女川原子力発電所第2号機 工事計画審査資料	
資料番号	02-補-E-01-0100-3_改0
提出年月日	2021年11月18日

補足-100-3 女川2号機 既設設備改造／修理工事一覧

本資料は、今回実施する工事のうち既設設備の改造／修理工事について、新規制基準適合性申請との関連、および工事の内容に応じた適合性を確認する技術基準各条文を整理したものである。

工事計画認可申請	第4-3-1-4-1図
女川原子力発電所 第2号機	
名称	E11-F008A,B 構造図
東北電力株式会社

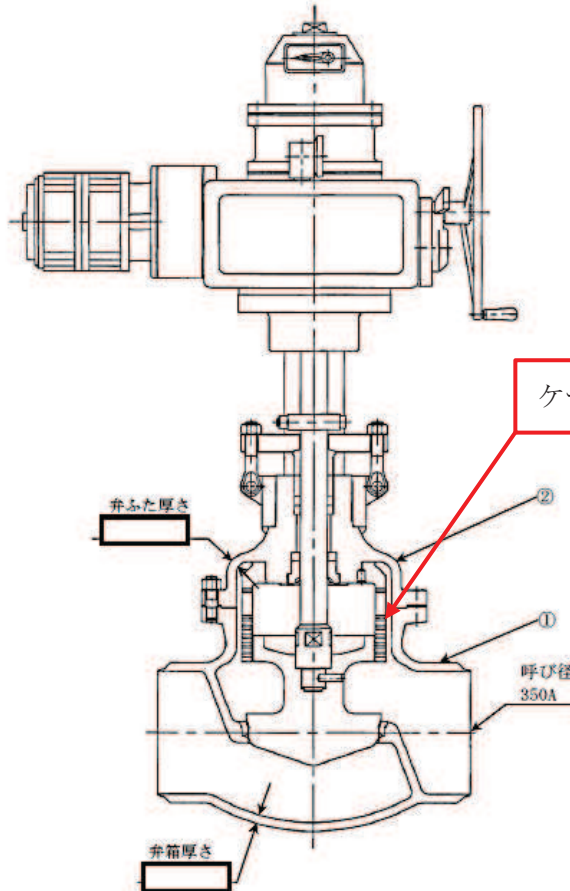
本工事は、弁の低開度領域の運転でも自励振動が発生しないよう、弁の構造をケージガイド（弁体の周囲を籠状の構造でガイドする）形状に構造変更する。

本工事は、既設の E11-F008A, B をケージガイド構造へ変更することにより、主要寸法のうち、弁ふた厚さが変更となる。

添付資料 1：変更前後の E11-F008A 構造図

変更前*		変更後	
名称		E11-F008A, B		変更なし	
種類		止め弁			
最高使用圧力		MPa 3.73			
最高使用温度		℃ 186			
主要寸法	呼び径	350A			
	弁箱厚さ	□			
	弁ふた厚さ	□			
材料	弁箱	SCPH2			
	弁ふた	SCPH2			
駆動方法		電気作動			
個数		2			
取付箇所	系統名 (ライン名)	E11-F008A 残留熱除去系A系	E11-F008B 残留熱除去系B		
	設置床	原子炉建屋 O. P. 15.00m	原子炉建屋 O. P. 15.00m		
取付箇所	溢水防護上の 区画番号	—		R-1F-1	R-1F-11
	溢水防護上の配慮 が必要な高さ	—		床上0.58m以上	床上0.59m以上

添付資料1：LPCS ポンプの要目表（今回工認申請資料）及び更新範囲概略図

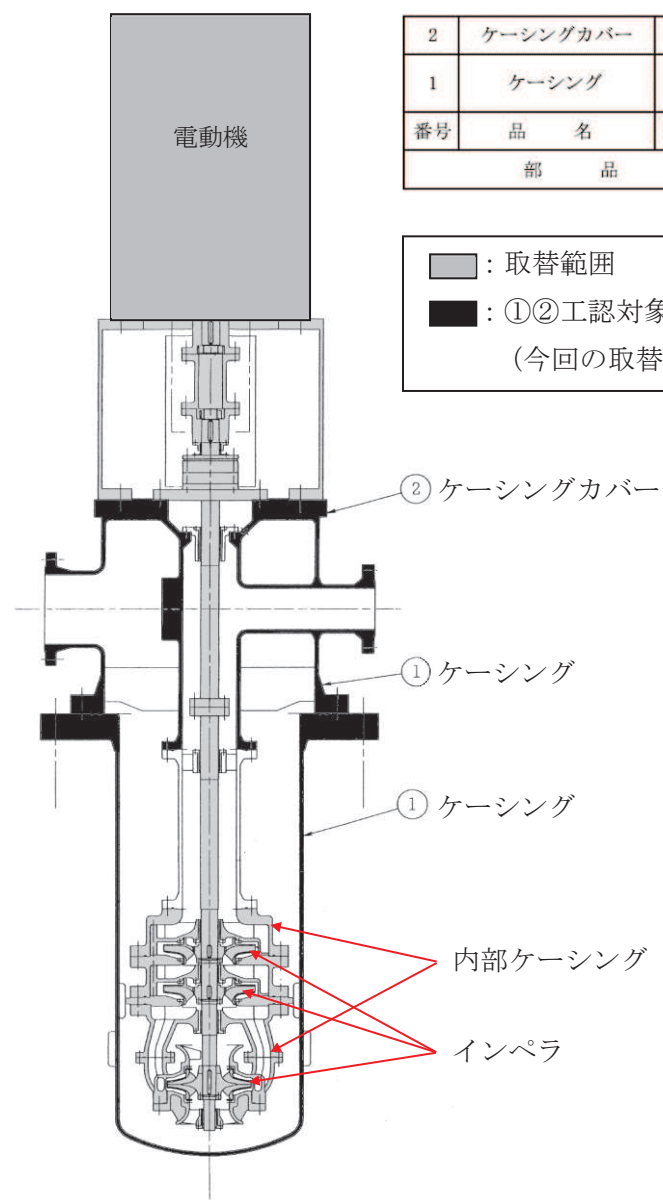
上記電動機取替に伴い、工認要目表記載事項である「原動機の出力」が変更となる。（添付資料 1～4 参照）。

変更前：880kW

変更後：1000kW

本工事は、既設の LPCS ポンプ電動機を更新することにより、出力が変更となる。

変更前	変更後	
名称		低圧炉心スプレイ系ポンプ		
ポンプ	種類	ターボ形	変更なし	
	容量 ^{*1}	□以上 ^{*2} (1074 ^{*3})		
	揚程 ^{*4}	□以上 ^{*2} (211 ^{*3})		
	最高使用圧力	(吸込側) 1.37 ^{*2} (吐出側) 4.41 ^{*2}		
	最高使用温度	100 ^{*2}		
	主要寸法	吸込内径		489 ^{*2, *3}
		吐出内径		284 ^{*2, *3}
		ケーシング外径		1250 ^{*2, *3}
		ケーシング厚さ		□ ^{*2} (25 ^{*2, *3})
		高さ		5775 ^{*3, *5}
材料	ケーシング	□		
	ケーシングカバー	□		
個数	1			
取付箇所	系統名 (ライン名)	低圧炉心スプレイ系ポンプ 低圧炉心スプレイ系 ^{*2}		
	設置床	原子炉建屋 O. P. -8.10m ^{*2}		
	溢水防護上の 区画番号	—	R-B3F-4	
	溢水防護上の 配慮が必要な高さ	—	床上 0.06m 以上	
原動機	種類	誘導電動機	変更なし	
	出力	880 kW/個	1000	
	個数	1	変更なし	
	取付箇所	ポンプと同じ ^{*2}	ポンプと同じ

変更前後のCVCFの回路図

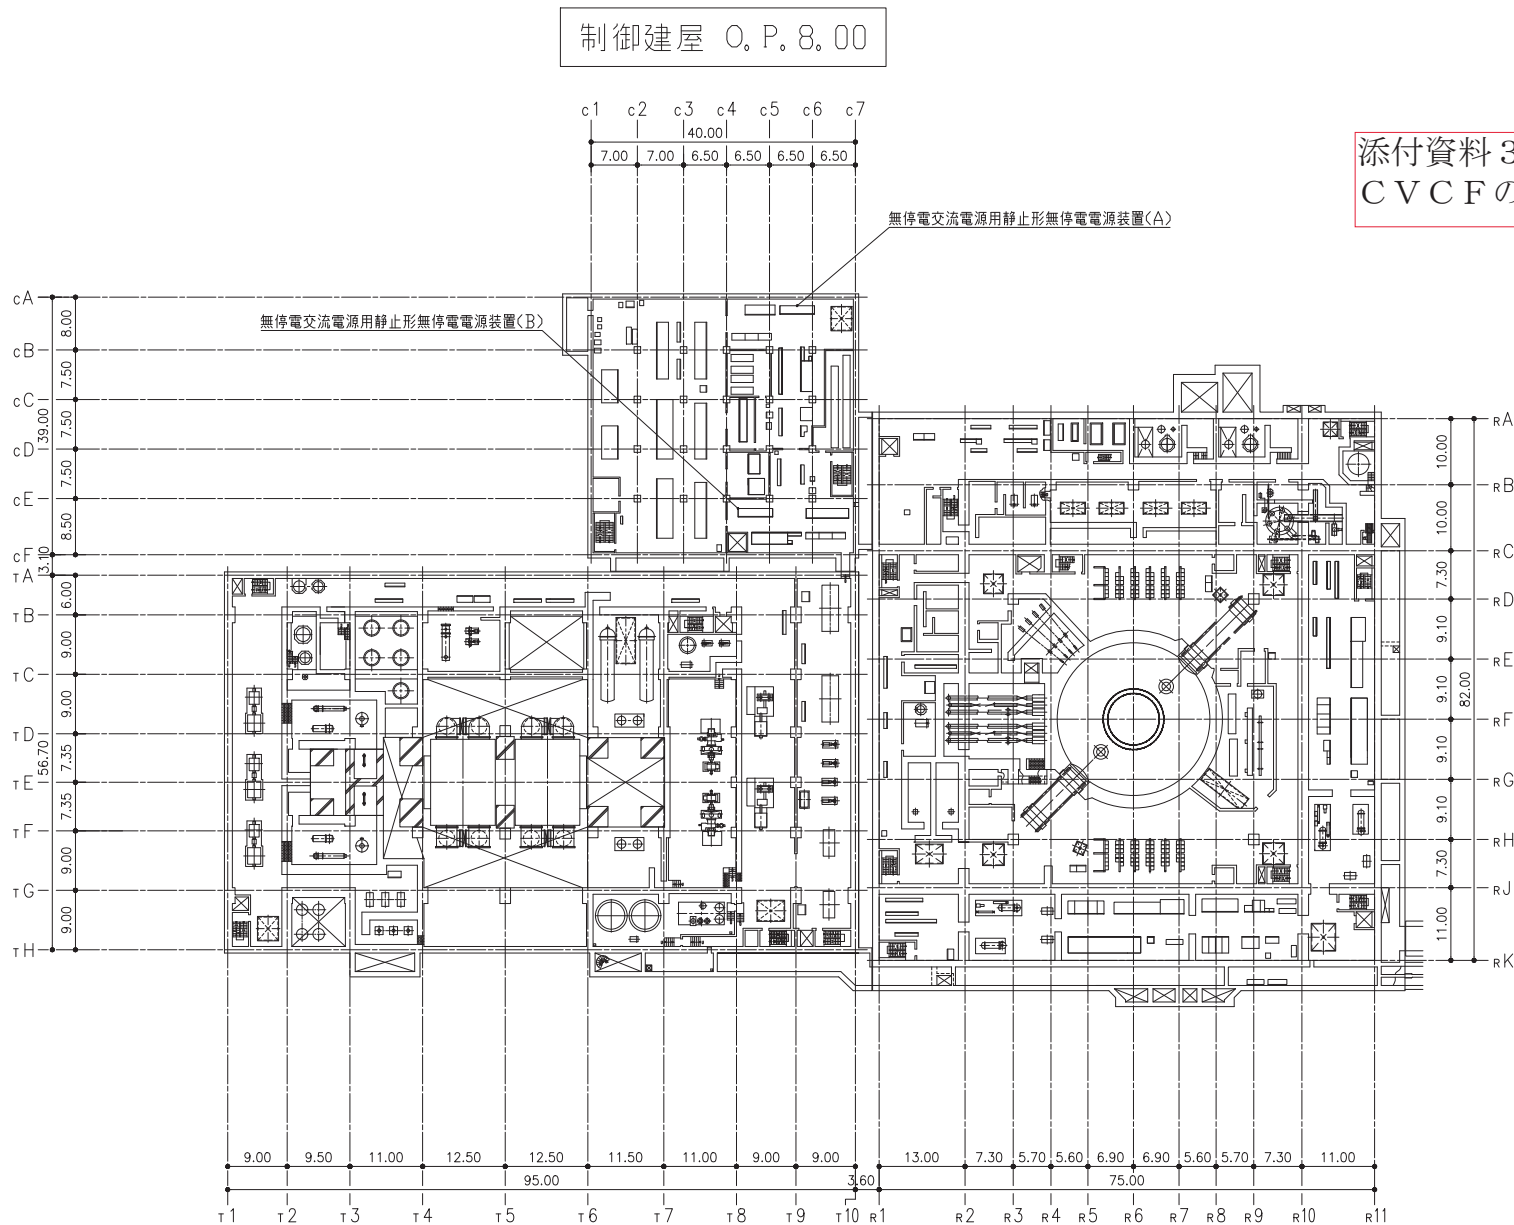
添付資料2：変更前後のCVCFの回路図

女川原子力発電所 第2号機	
名	制御棒構造図
称	(ボロンカーバイド粉末型) (その1)
東北電力株式会社	
6403

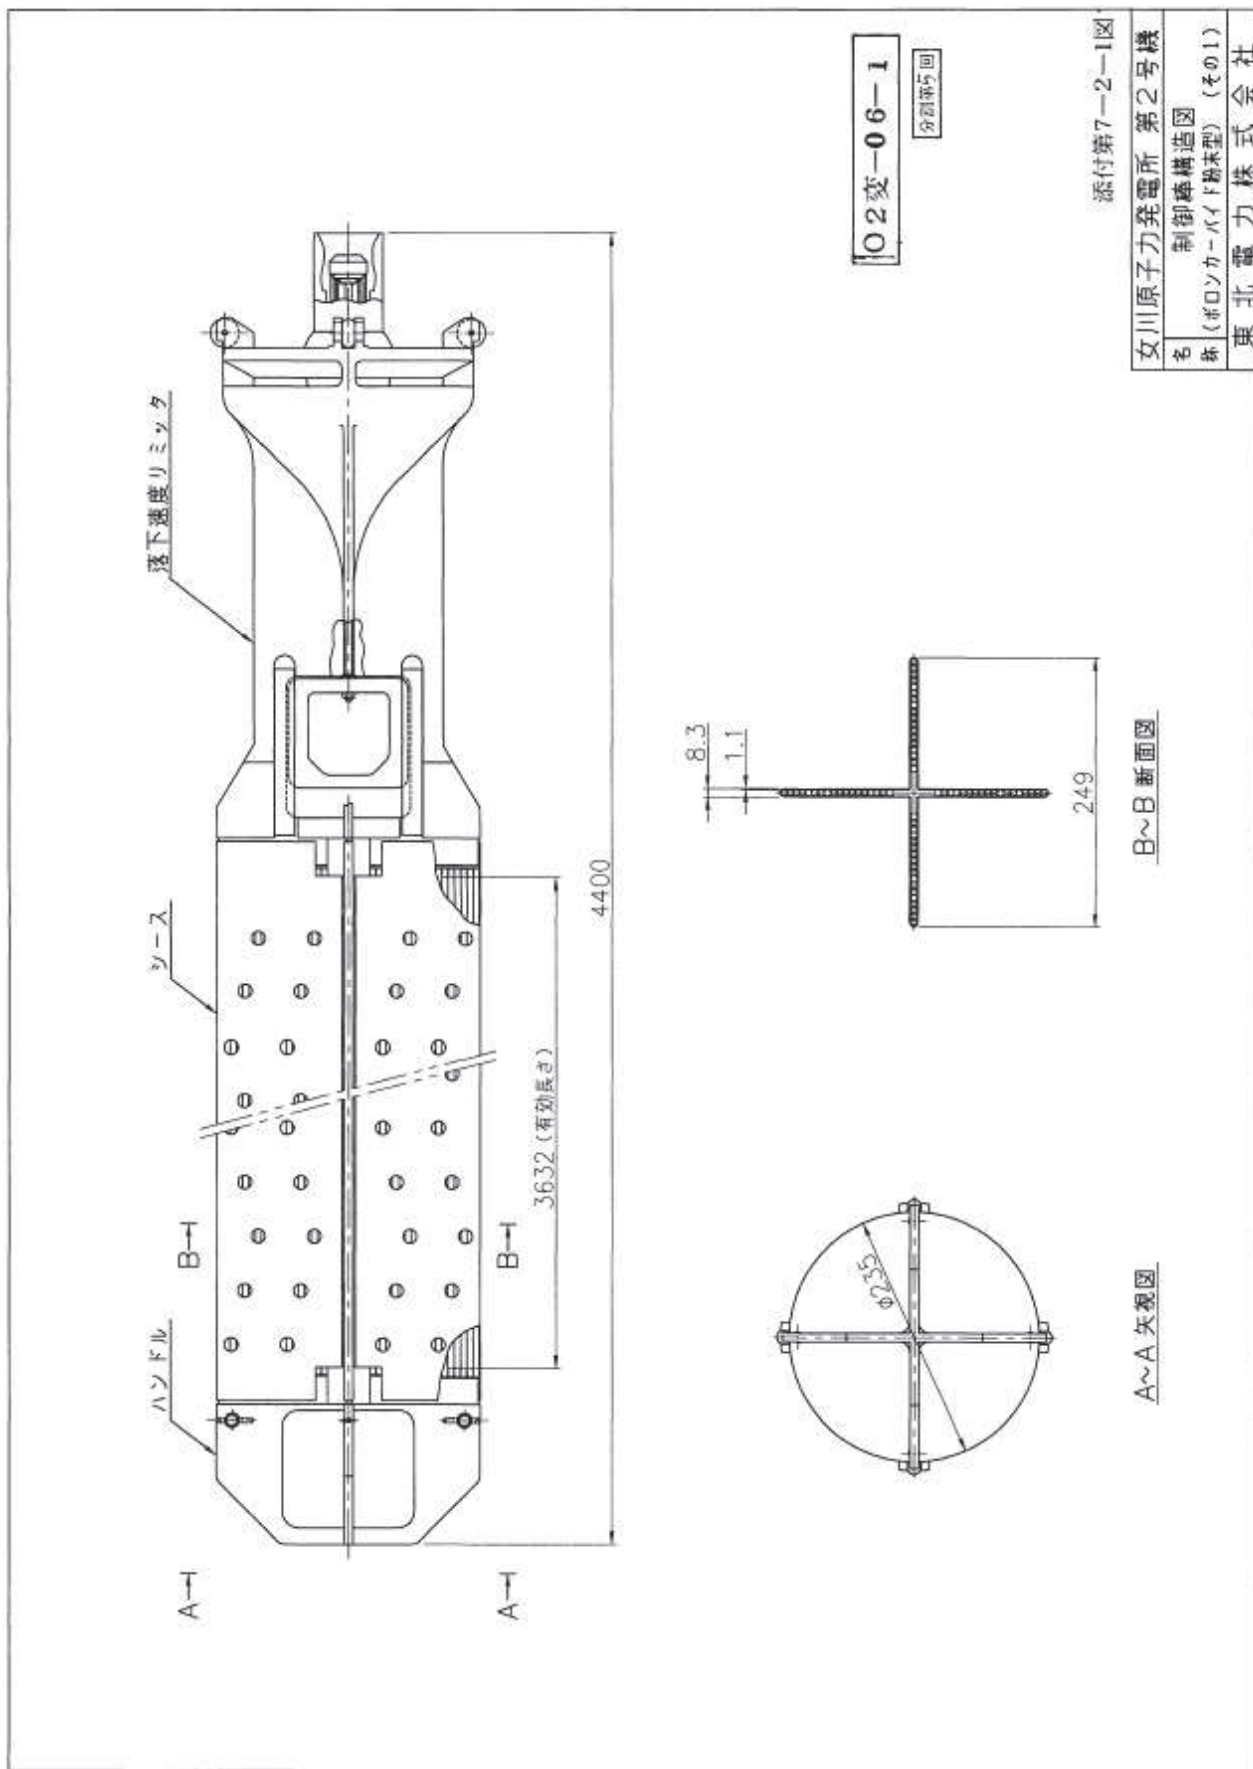
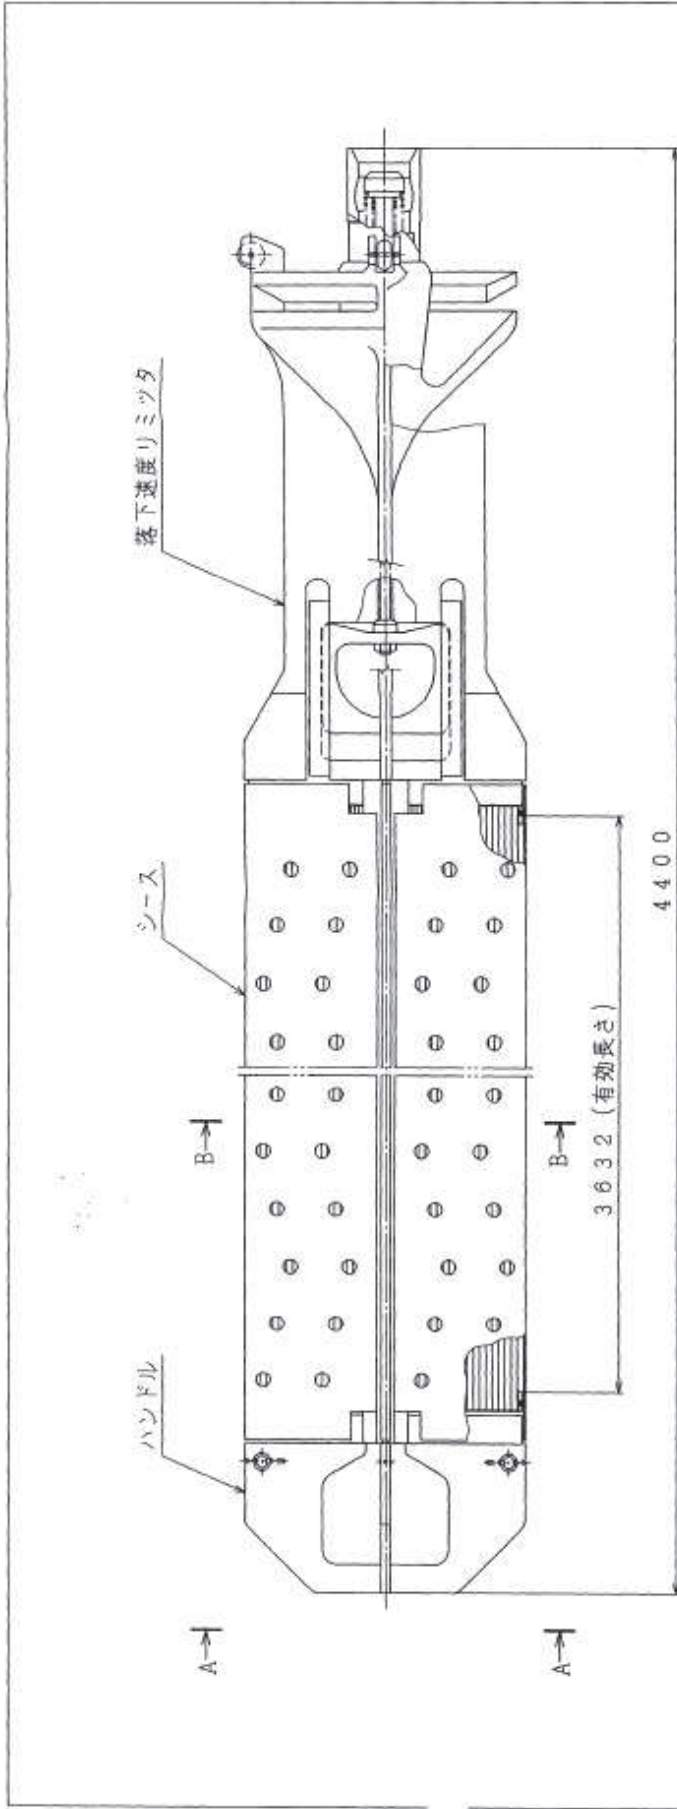
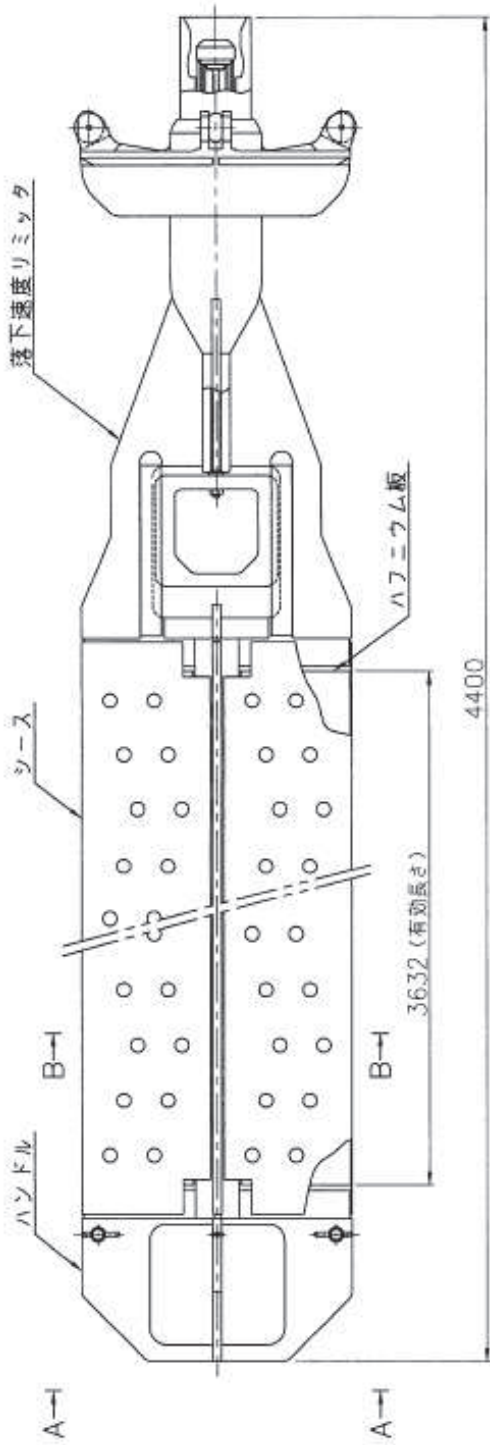
6	制御棒(ハフニウム板)の取り止め	制御棒(ボロンカーバイド粉末,ハフニウム板)のうち、ハフニウム板について使用を取り止める。 (要目表記載事項(種類,組成,主要寸法)の変更)	36	制御棒	4.計測制御系統施設	4.2 制御材	-	改造	認可申請	別紙4
	以下余白
